**STUDIO DI IMPATTO SULLA CIRCOLAZIONE RELATIVO AL CAMPO DELLA MODIFICAZIONE M2\_2 LOCALIZZATO TRA VIA FIUME – VIA VERDI, FINALIZZATO ALLA PROPOSTA AL CONSIGLIO COMUNALE DI UN’OPERA PUBBLICA DA ESEGUIRE SECONDO LE PROCEDURE DEL PERMESSO DI COSTRUIRE IN DEROGA AI SENSI DELL’ART. 14 C. 1 BIS DEL DPR 380/2001**

Commessa: 2016\_396

***Contro-osservazioni al contributo alla procedura VAS presentato dalla proponente One Italy s.r.l.***

23/03/2017

Figura 1 - Estratto tavola 1 - allegata alla Relazione Tecnica dei proponenti

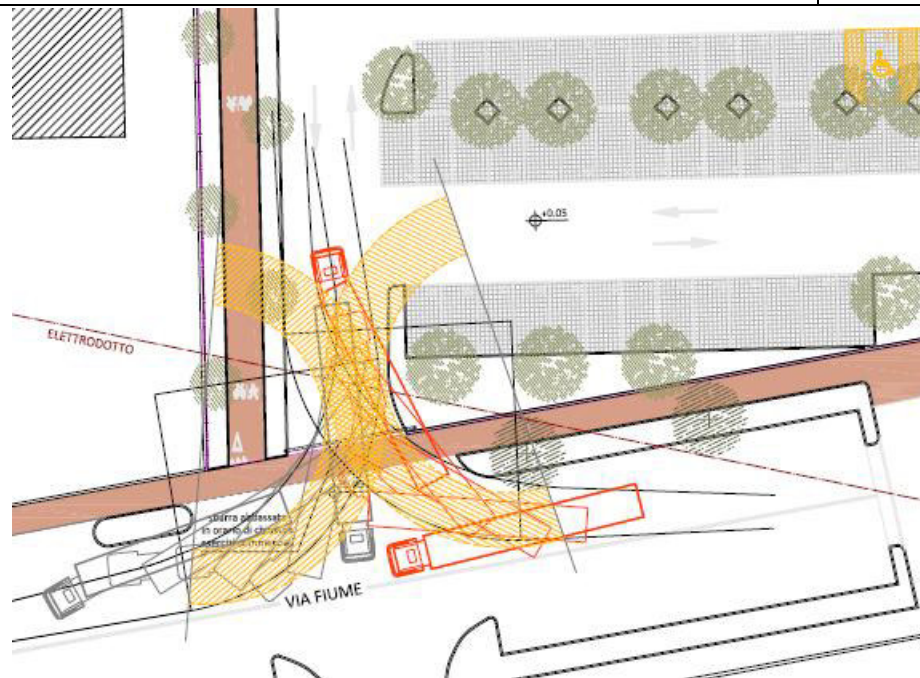
- Punto II.4): la Tavola 1 "Planimetria spazi di manovra/ingombri uscita mezzi pesanti" allegata al contributo presentato dai proponenti da evidenza unicamente degli spazi di manovra e ingombro connessi con l'egresso dei mezzi commerciali dal comparto, introducendo un'ulteriore elemento di poca chiarezza sulle motivazioni sottese alla richiesta, come ampiamente evidenziato in

Dalla lettura della richiamata Tavola sembrerebbe che la simulazione sia stata operata rispetto ad un mezzo commerciale classificabile come "autoarticolato" e di lunghezza, presumibile, pari a 16m circa.

Si invitano, pertanto, i proponenti a voler cortesemente effettuare dette simulazioni con il ricorso ad un mezzo commerciale rientrante nella categoria "autocarro" di lunghezza inferiore ai 10m, mezzo tipicamente utilizzato nella logistica distributiva e di approvvigionamento all'interno delle aree urbane, quale quella allo studio, avendo parimenti cura a rivedere il layout della circolazione interna al comparto per effetto del richiamato Scenario 03.

- Punto II.5: i proponenti indicano che l'uscita dei mezzi commerciali dal varco di Fiume risulti "più agevole per i mezzi pesanti/autoarticolati" e poco oltre che "senza dover invadere l'altra corsia destinata al senso di marcia opposto". Quest'ultima indicazione è del tutto fuorviante, in quanto la richiamata Tavola 1 pone ineludibilmente in evidenza la conflittualità e pericolosità dei flussi in ingresso ed egresso al/dal comparto per la tipologia veicolare simulata "autoarticolato".

- Punto II.4 e Punto II.5: la relazione tecnica pone in evidenza come "l'uscita su Via Fiume dei mezzi pesanti risulta più diretta, senza interessare più di tanto i parcheggi, quella su Via Verdi sarebbe di gran lunga più difficoltosa e articolata, lambendo una estesa fascia di parcheggi, con qualche rischio per le autovetture in sosta, ovvero per il transito pedonale degli utenti verso le due unità commerciali" per poi asserire "nella fascia oraria di carico/scarico merci e derrate alimentari, dalle h. 6.00 alle h 8.00 del mattino, non dovrebbero risultare occupati i parcheggi laterali su Via Fiume adiacenti al varco di cui trattasi ...". E' del tutto evidente la contraddizione nei termini, da un lato si asserisce che l'uscita dei mezzi pesanti su Via Verdi andrebbe a creare delle situazioni di pericolosità per le autovetture parcheggiate all'interno del comparto e per i clienti che dall'area di parcheggio si dirigono verso le strutture commerciali. Si ritiene che la prima asserzione sia fuorviante, in quanto è verosimile quella "nella fascia oraria di carico/scarico merci e derrate alimentari, dalle h. 6.00 alle h 8.00 del mattino" le realtà commerciali insediate non siano ancora aperte al pubblico. Anche l'asserzione "... non dovrebbero risultare occupati i parcheggi laterali su Via Fiume adiacenti al varco di cui trattasi ..." risulta, dal nostro modesto punto di vista, non corretta: non è possibile

escludere aprioristicamente che tra le 6.00 e le 8.00 del mattino non vi siano autovetture in sosta a lato strada, stante anche la connotazione parzialmente residenziale dell’area in esame.
